改善箇所説明図

GOE25

ターンユニット

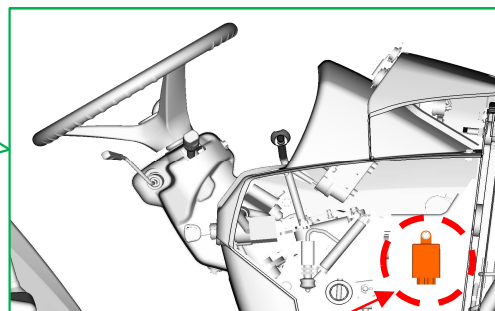
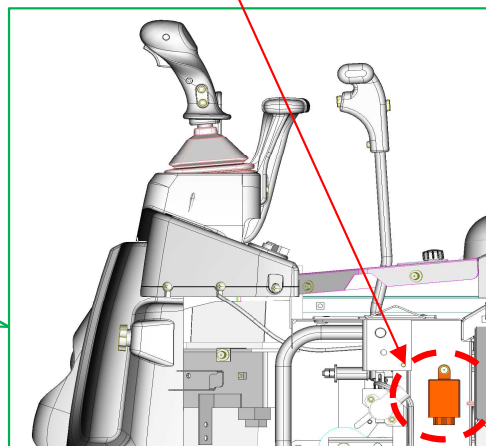
不具合内容

方向指示器のターンユニットの設計が誤っているため、方向指示器が断線等不具合を起こした場合に運転者にその警告が示されない。そのため、方向指示器の故障に気づかず運転し続けるおそれがある。

部品交換

改善措置の内容

全車両、ターンユニットを交換し規定の機能を持つ方向指示器にする。

ターンユニットに白色マーキングを行う。
